# Auditoría de seguridad vial

Tramo: Av. Liceo de Varones  
Localización: Colima, Colima

# ¿En qué estado se encuentran las calles?

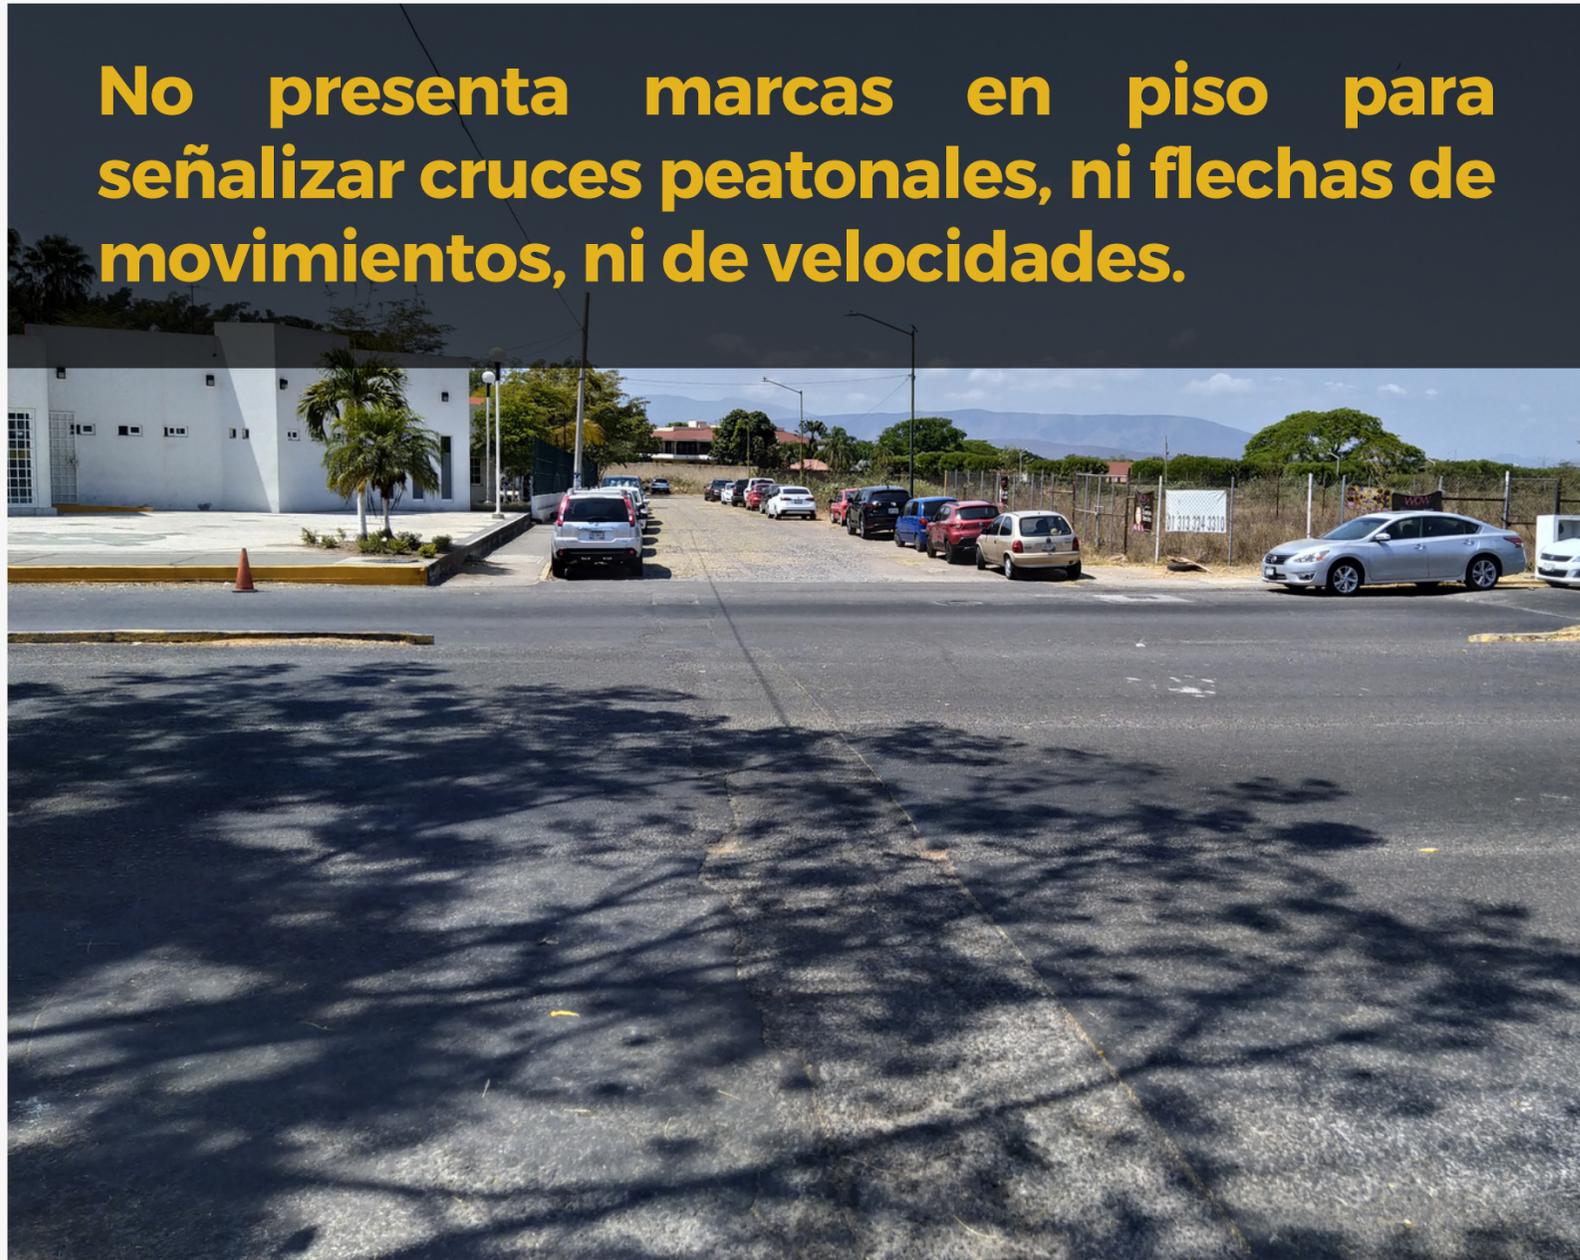
Evidentes afectaciones físicas a lo largo del tramo

La superficie de rodamiento presenta:  
grietas, hundimientos, baches y  
malformaciones

# Nuevos Reductores de Velocidad

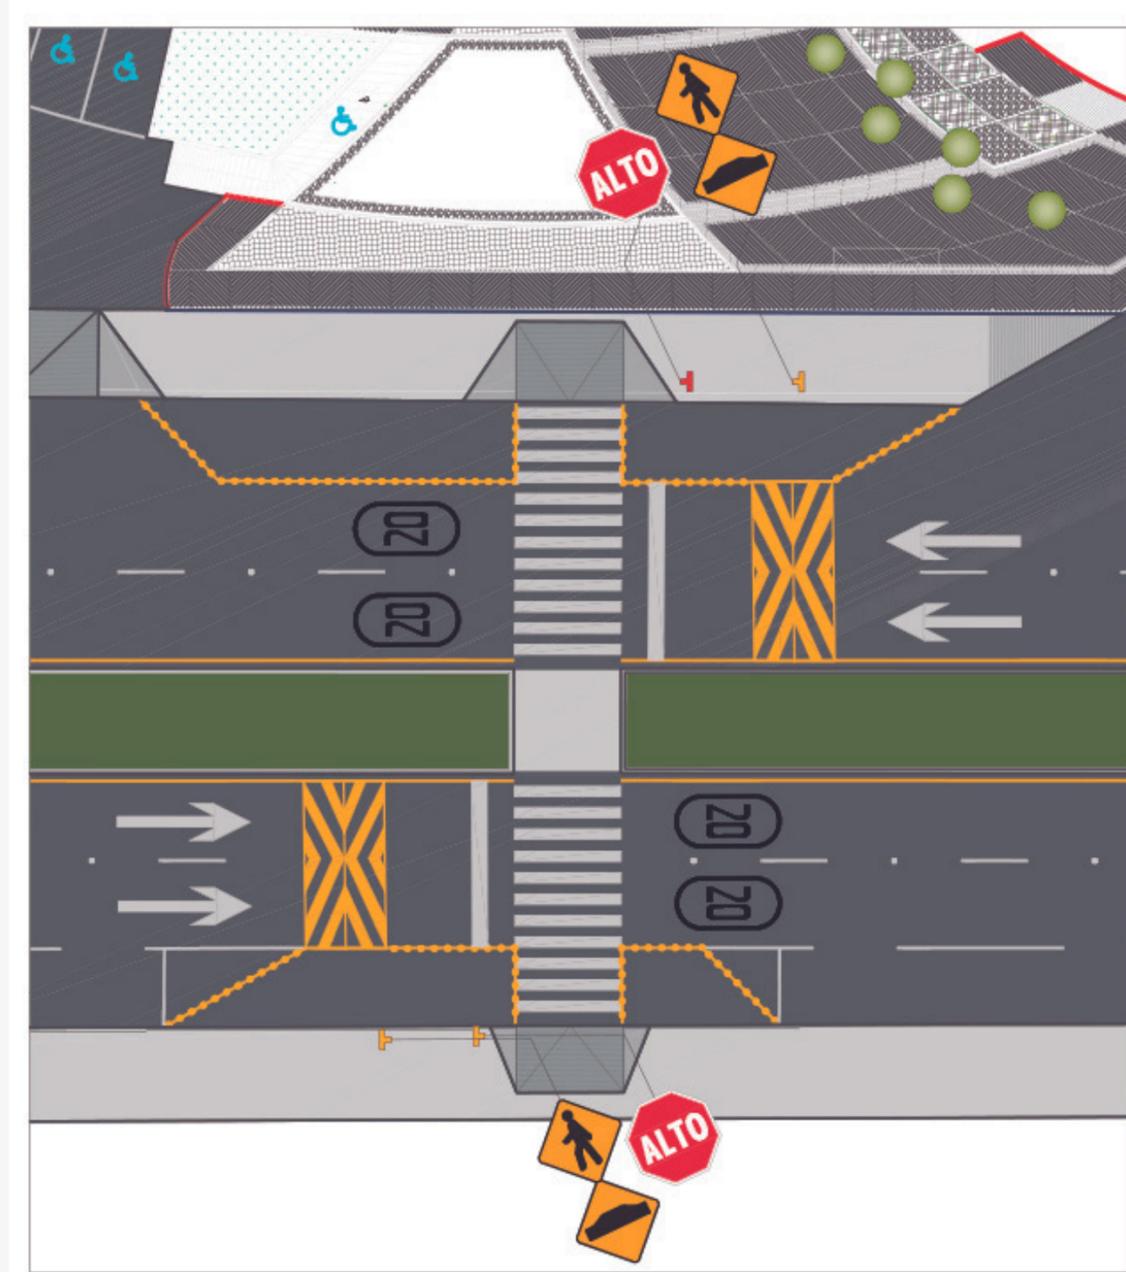
- Se respeta la ubicación del reductor de velocidad **número 1**. Debido al estado carente en el que se encuentra se requiere la instalación de uno nuevo.
- Los reductores de velocidad **número 2, 3 y 4** mantienen una ubicación similar a la actual, sin embargo el diseño es distinto.
- Los reductores de velocidad **número 5, 6 y 7** se propone que sean nuevos.

Todos los reductores de velocidad nuevos que se plantean son diseñados según el **Manual de Señalamiento Vial y Dispositivos de Seguridad de la SCT**.

# Implementación de la Señalización Vial

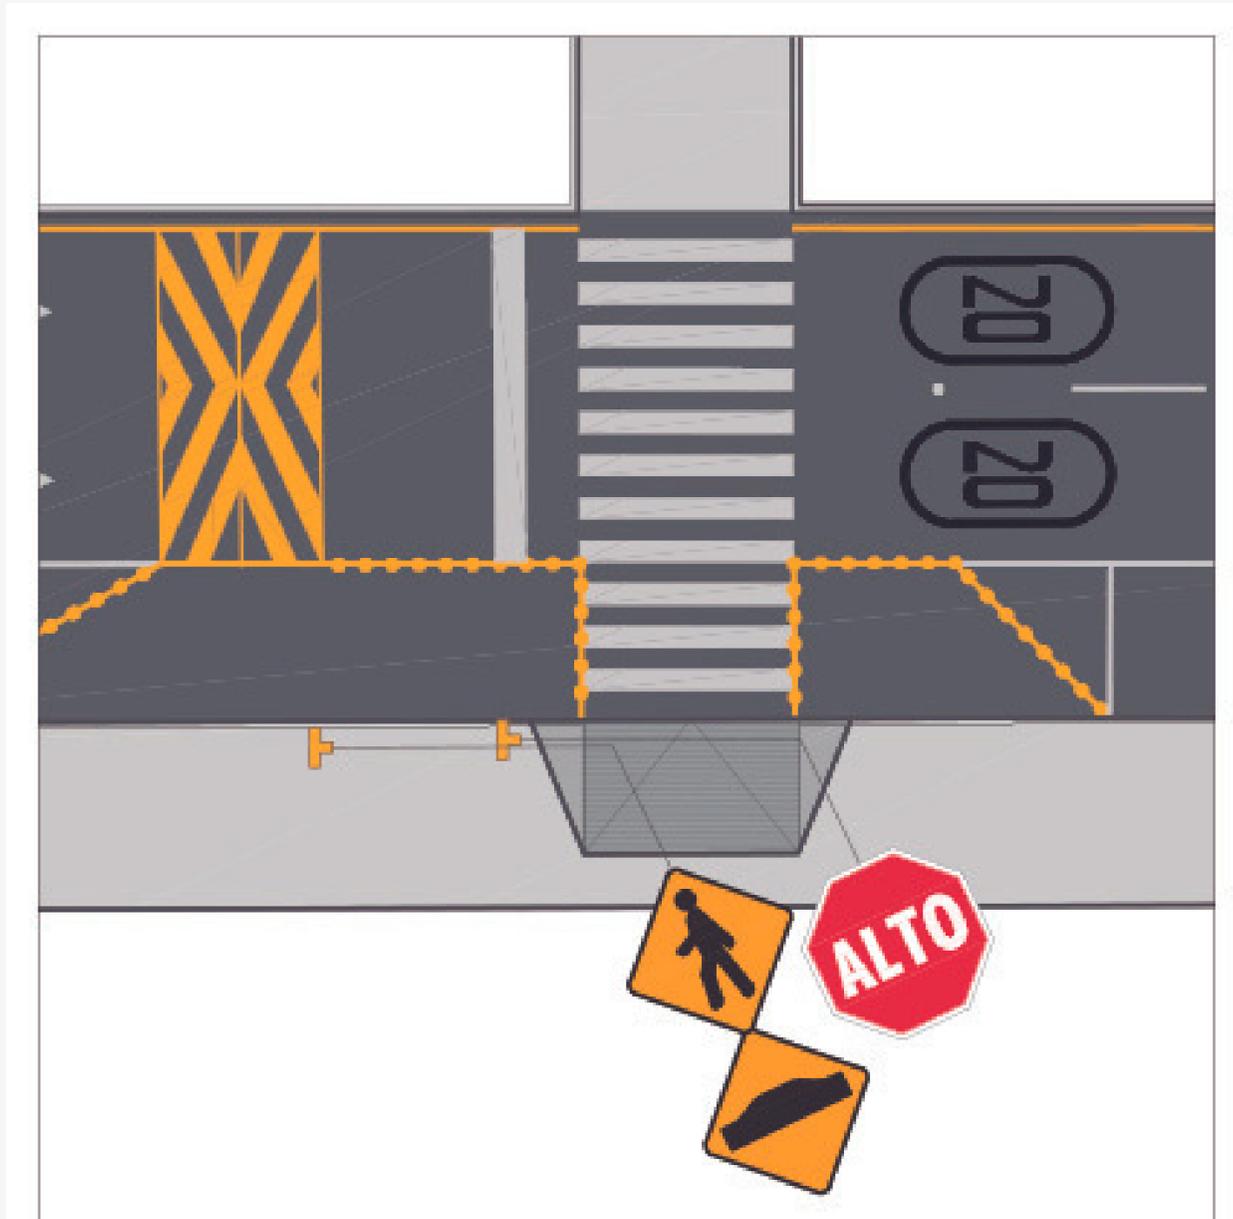
Para reforzar la seguridad vial con el nuevo diseño que se propone es requerido implementar señales tanto verticales como en el piso, que indiquen a todos los usuarios de la vía el uso correcto de esta misma.

Desde las marcas y señales de cruces peatonales, velocidades, reductores de velocidad y líneas de alto.

# Modificación de área recepción de ambulancias para Hemodialisis e ingreso peatonal

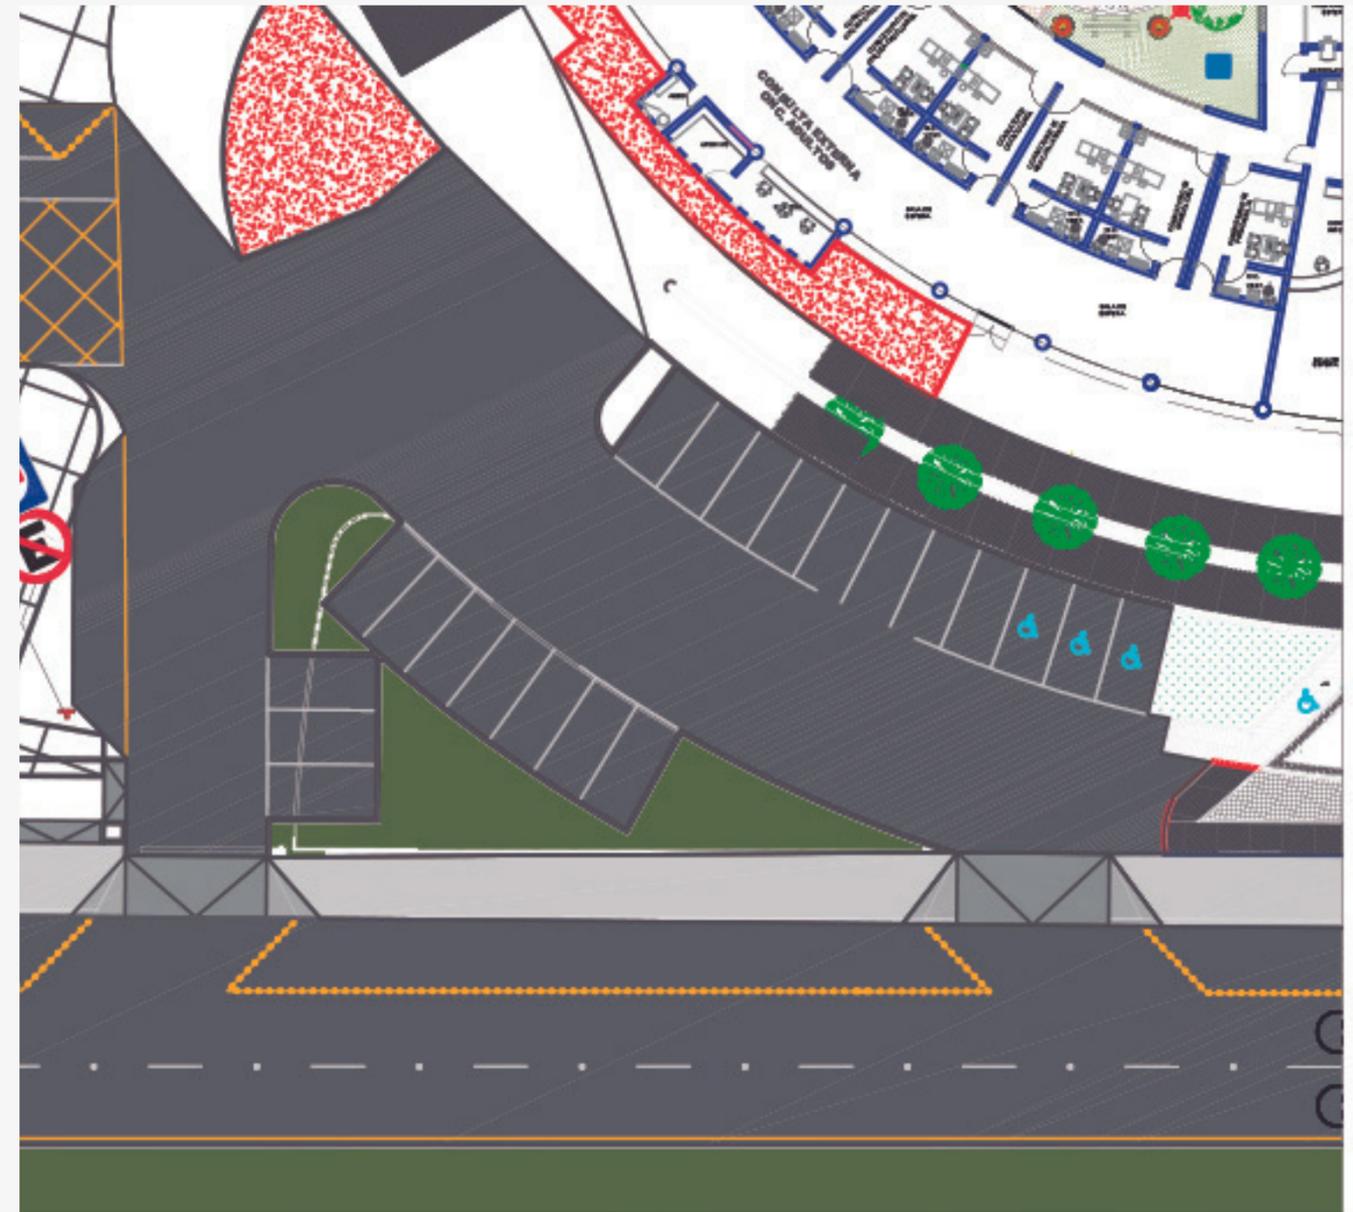
La distribución actual del estacionamiento de visitas no es la adecuada, las ambulancias que requieren dejar algún paciente en el área de Hemodiálisis entran por el estacionamiento de visitas

Se hizo un replanteo del estacionamiento, dotando el espacio con 10 nuevos cajones de estacionamiento para visitas, además de una área de ascenso y descenso que funciona como apeadero para los pacientes que dejan en vehículos, brindando una zona segura para recibirlos

Se designa exclusiva el área de recepción de ambulancias, dejando dos cajones para vehículos internos, y un área para maniobras de la ambulancia.

Se crean tres rampas de acceso peatonal, que solventan la pendiente pronunciada y dan conexión al ingreso de la plazoleta.
